## RESOLUCIÓN METROPOLITANA N° S.A.

*“Por medio de la cual se otorga un permiso de ocupación de cauce y se adoptan otras determinaciones”*

**CM4.04.20129**

### LA SUBDIRECTORA AMBIENTAL DEL ÁREA METROPOLITANA DEL VALLE DE ABURRÁ

Figura 2. Detalle de la descarga de aguas lluvias cuneta y canal escalonado propuesto.  
Fuente: Anexo comunicación oficial recibida N° 021113 del 04 de Julio de 2018.

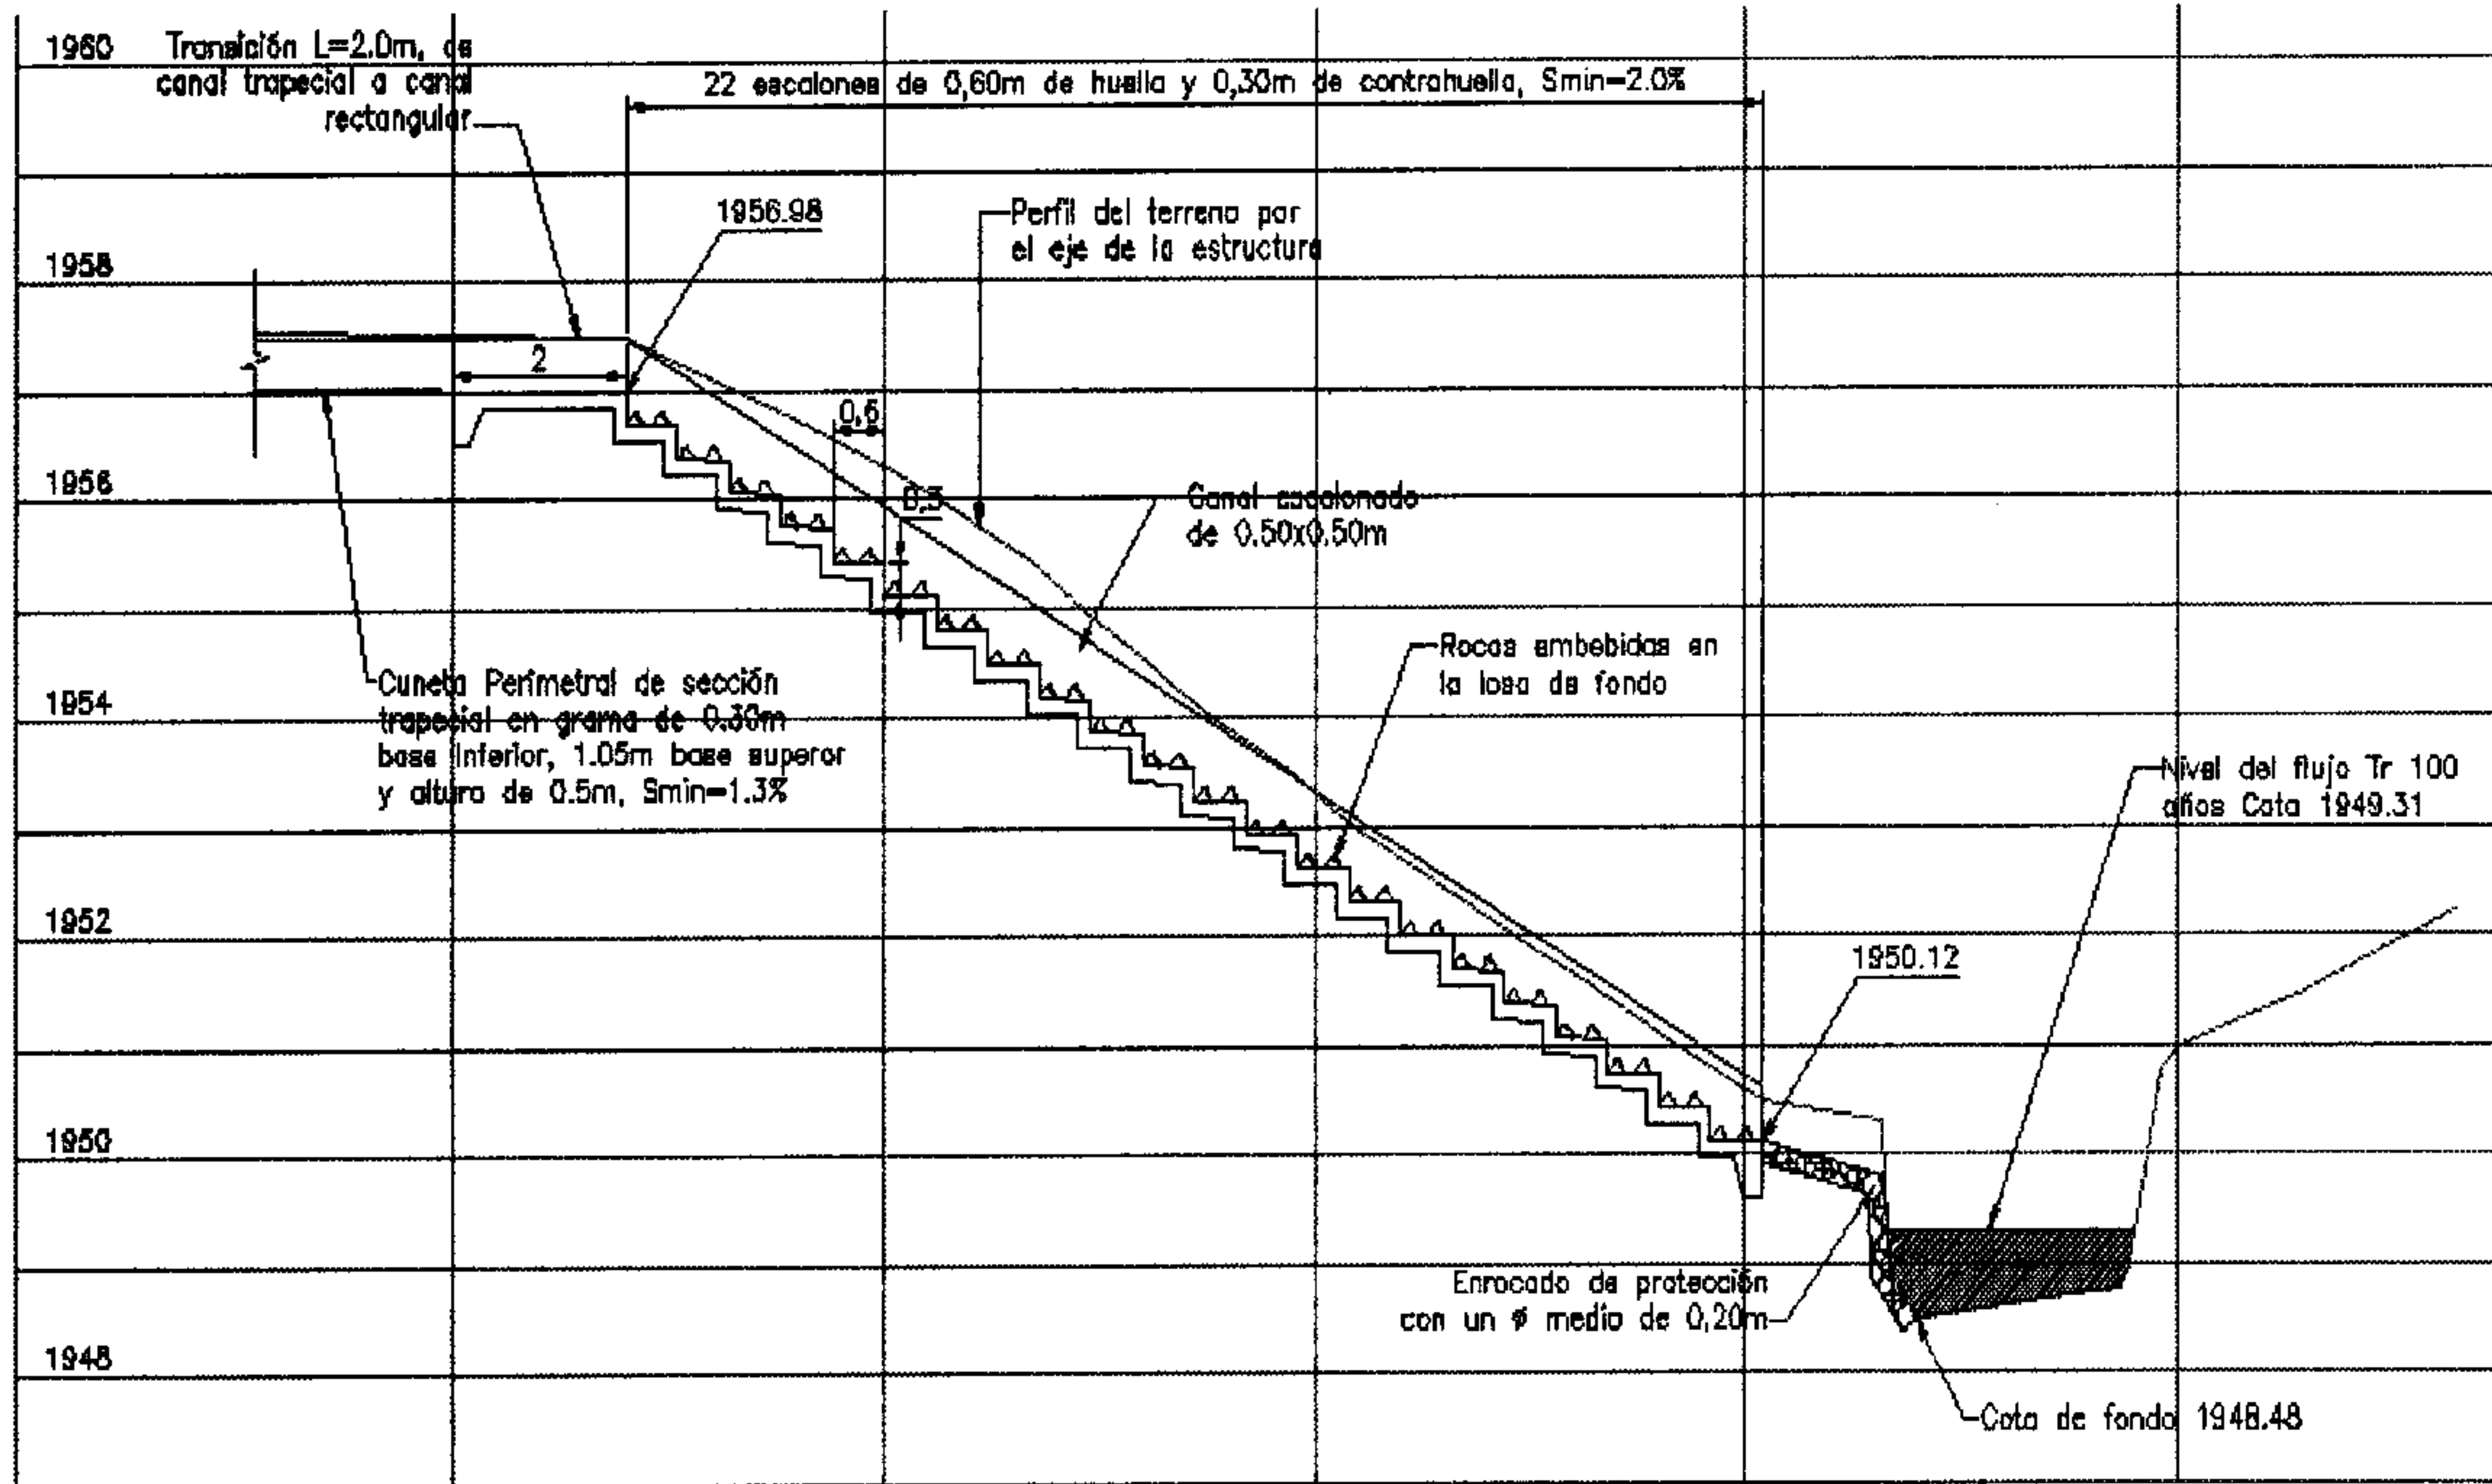
- ✓ Descarga de cuneta perimetral en la parte alta del proyecto DESC1

Sobre la parte alta del proyecto se hace necesaria la construcción de una cuneta perimetral de sección trapezoidal y con recubrimiento tipo pasto que recoge las aguas lluvias provenientes de las zona altas del proyecto. En el tramo final, debido a lo inclinado del terreno se hace necesario un sistema escalonado de sección rectangular en concreto, con el objetivo de realizar la entrega al cauce de una manera controlada. Dicho canal presenta una sección de 0.5 x 0.5m, con huellas de 0.60m y contrahuellas de 0.30m, en una longitud de 13.20m. La pendiente del escalón será del 2.0% y con piedra pegada en el fondo.

Cota creciente 100 años (msnm)	Cota Terminación Canal escalonado (msnm)	Coordenadas descarga margen derecha	
		Este	Norte
1949.31	1950.12	832859.67	1190194.50

Figura 4. Detalle de la descarga de aguas lluvia B2 propuesta.  
Fuente: Anexo comunicación oficial recibida N° 021113 del 04 de Julio de 2018.

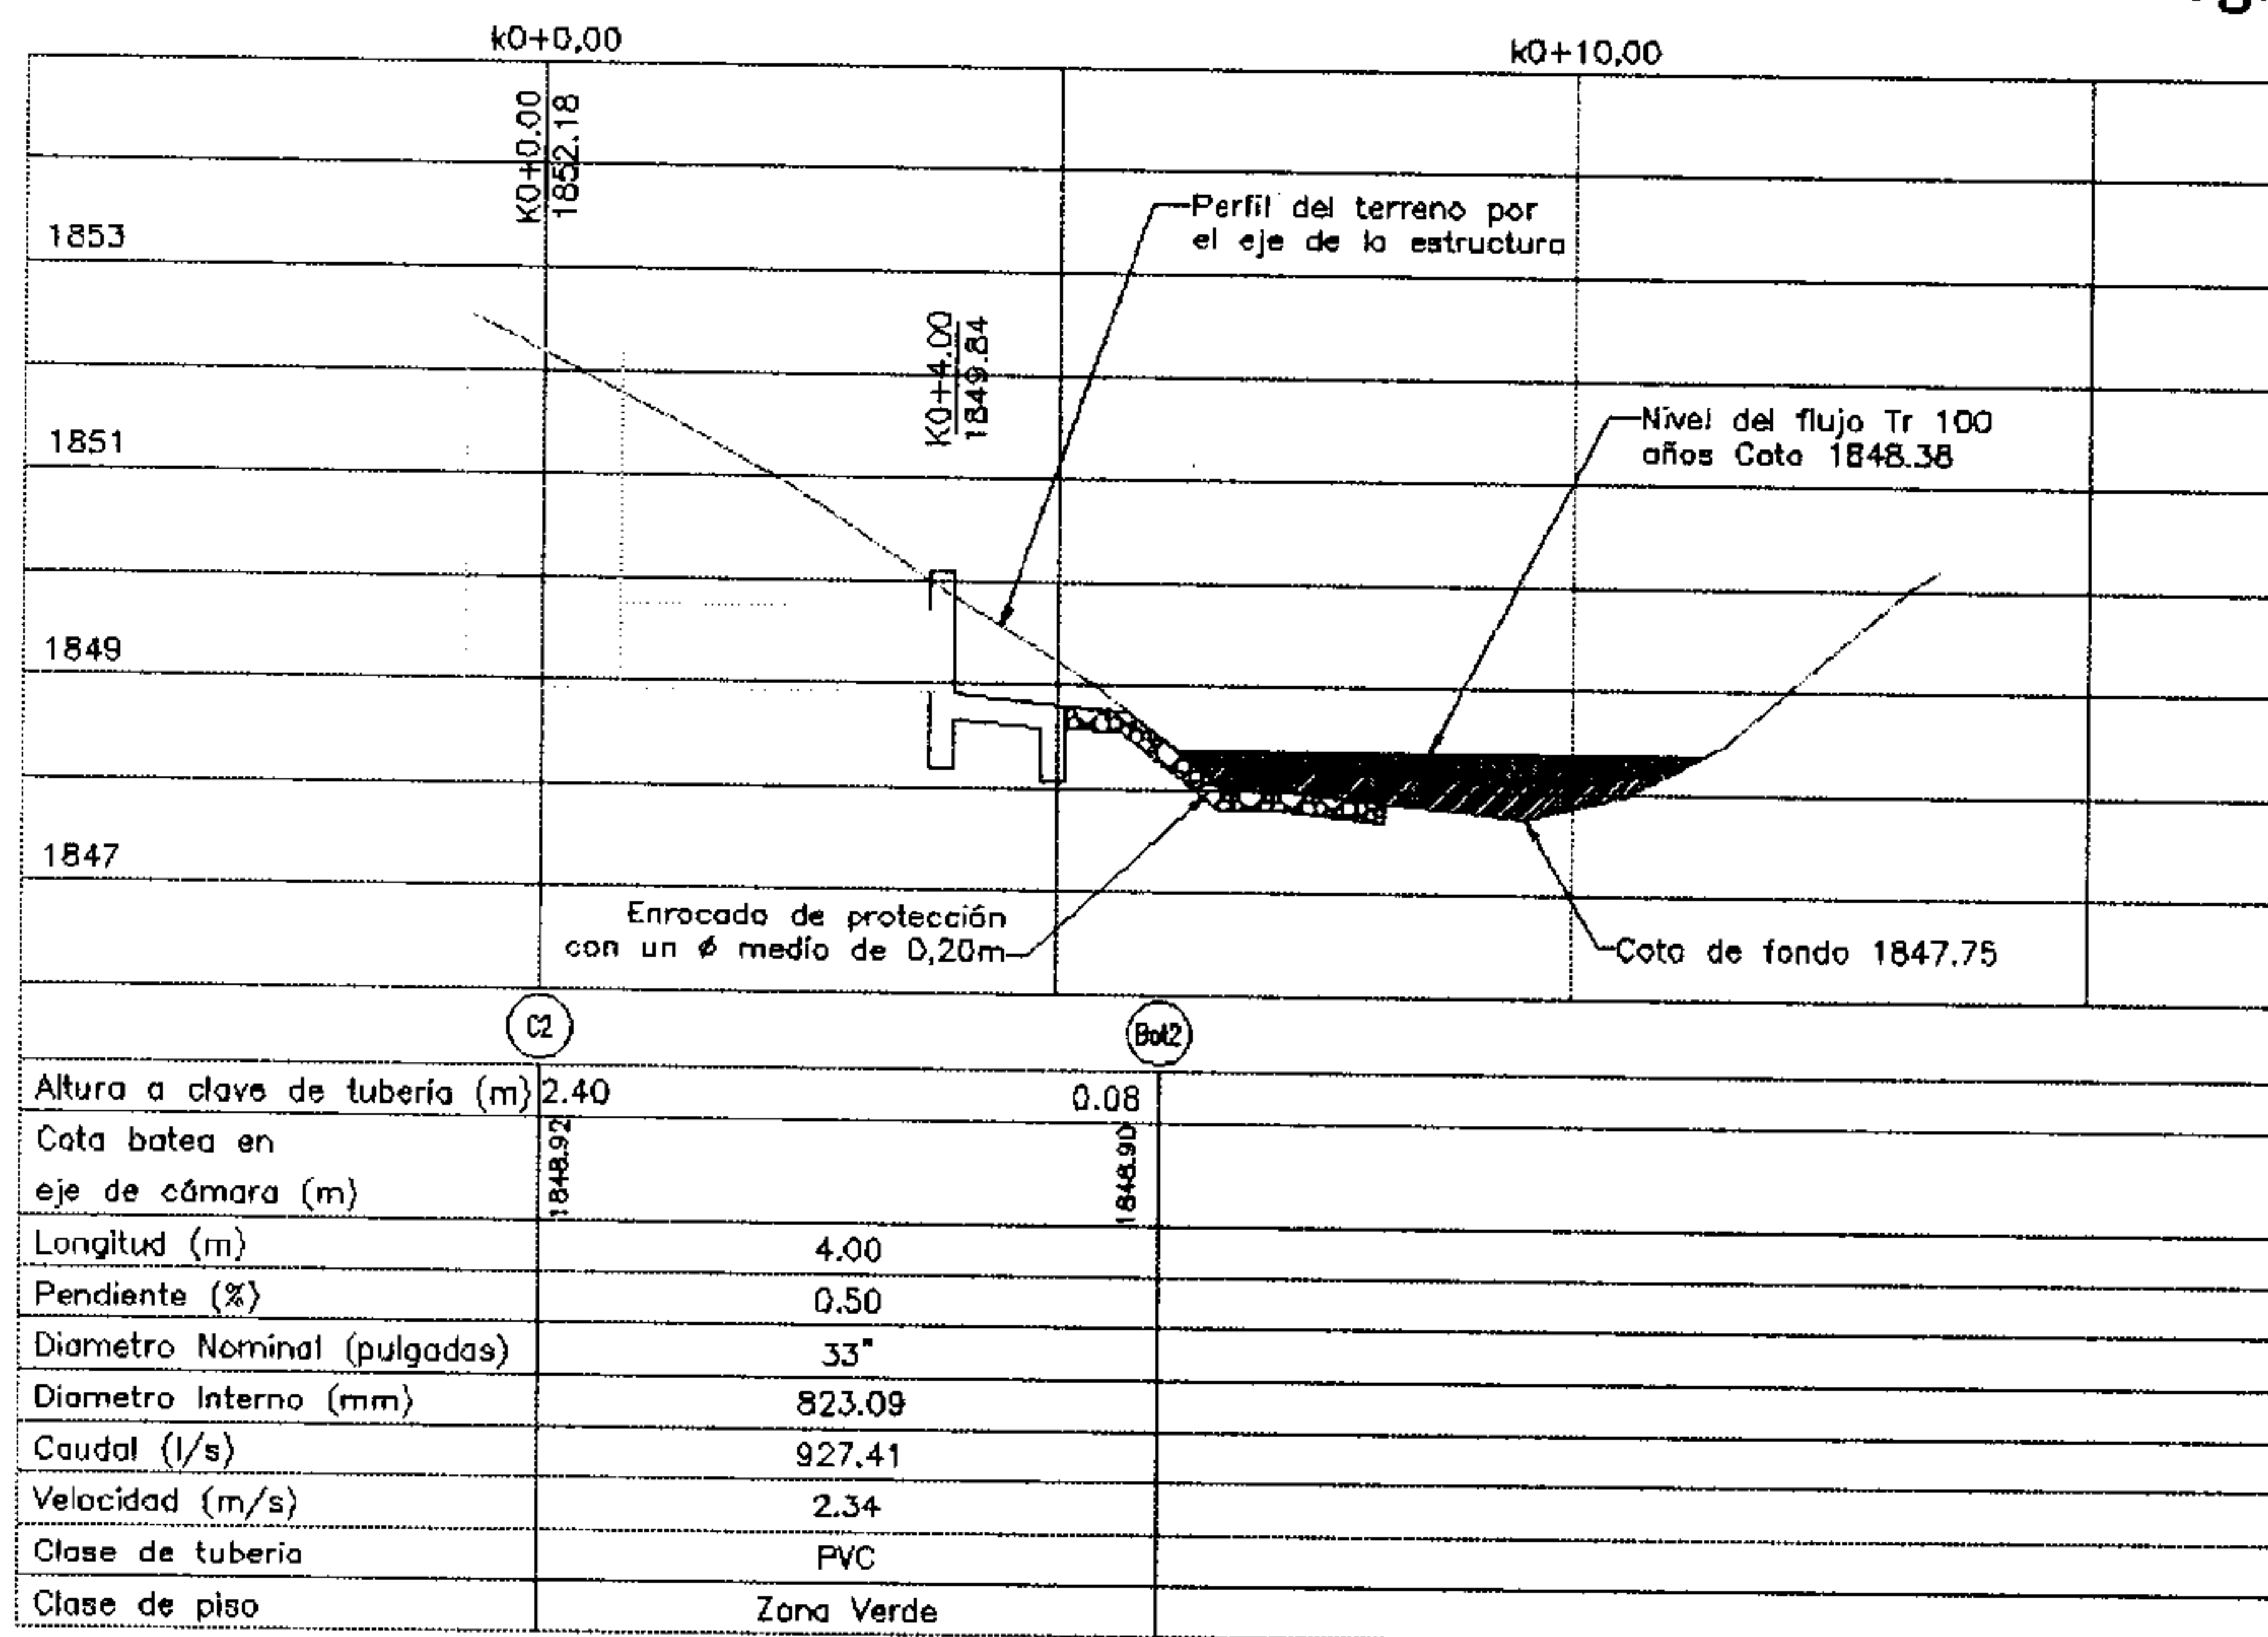
Diámetro (")	Pendiente de la tubería (%)	Caudal de diseño (l/s)	Cota batea (msnm)	Cota creciente 100 años (msnm)	Coordenadas descarga margen derecha	
					Este	Norte
33	0.50	927.41	1848.90	1848.38	833279.40	1190161.41

Como estructura de protección contra el fenómeno de socavación, se propone el reemplazo del lecho natural por un enrocado en piedra pegada de concreto de 28MPa y un espesor de 0.60 m, con diámetro medio de las rocas de 0.20 m.

En la Figura 4 se presenta un esquema de las estructuras propuestas.
